Referència: 1853

Denominació: Tarro 50 ml bola T-85

Motiu informe: Comparatiu, dimensional i funcional de les proves amb PS BIO.

INFORME CONTROL DE QUALITAT

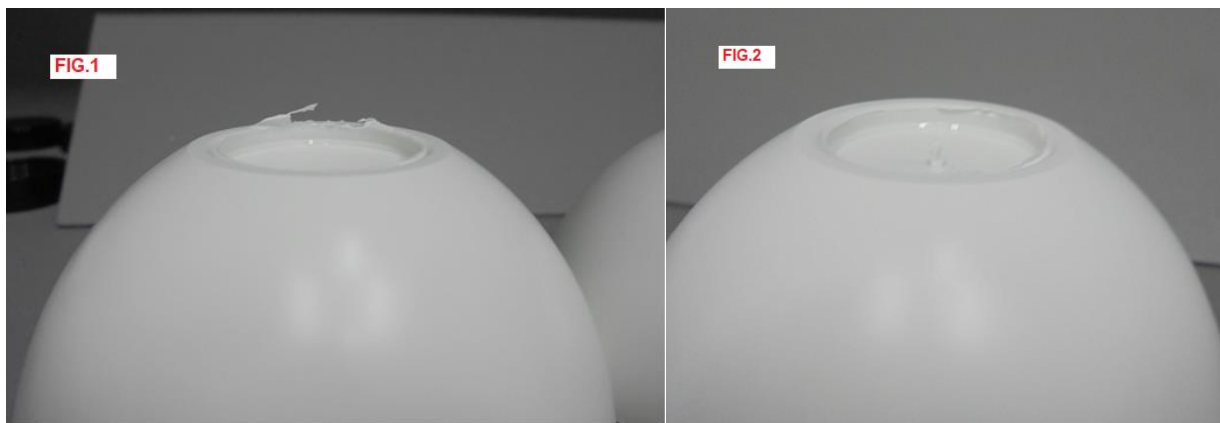
- 1- **DIMENSIONAL:** Al no tenir plànol, prenc com a referència pauta de control feta del juliol 2020.

Comparant mides amb produccions amb SMMA, el diàmetre del ombro es més petit, la resta que surten en vermell, també hi surten en SMMA. No es el material.

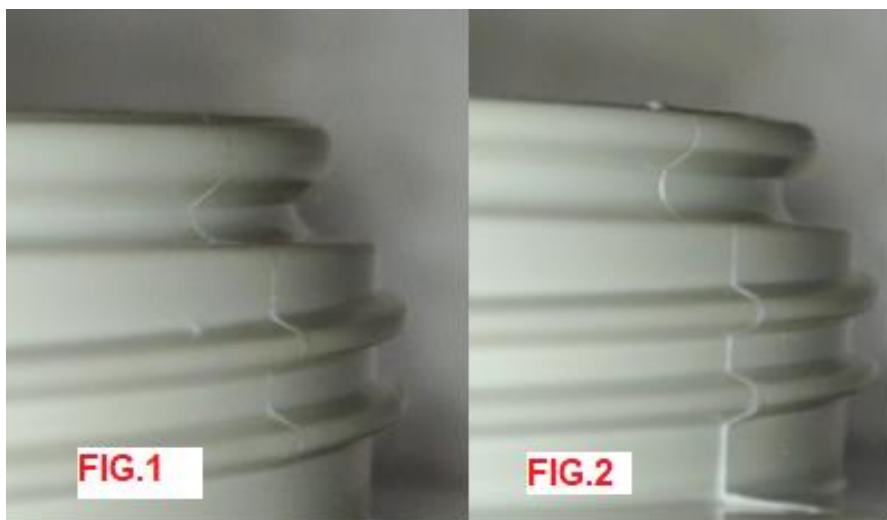
- De les 100 mostres, han sortit amb rebava a la base. I a la boca també, sobretot la figura 2.

- El partaix dels tarros no a quedat del tot ajustat, tan l'ombro com el coll. El tacte es troba:

No han fet la contracció de 24 hores, però visualment les rebaves de la base son NOK.

La de la boca, amb el cubilet es tapa. Hi ha el desajust del partaix.

La resta, com l'anclatge no es problema del material, ja que s'han fet produccions així, tot i que influeix amb els muntatges. S'hauria de millorar/ igualar les 2 figures.
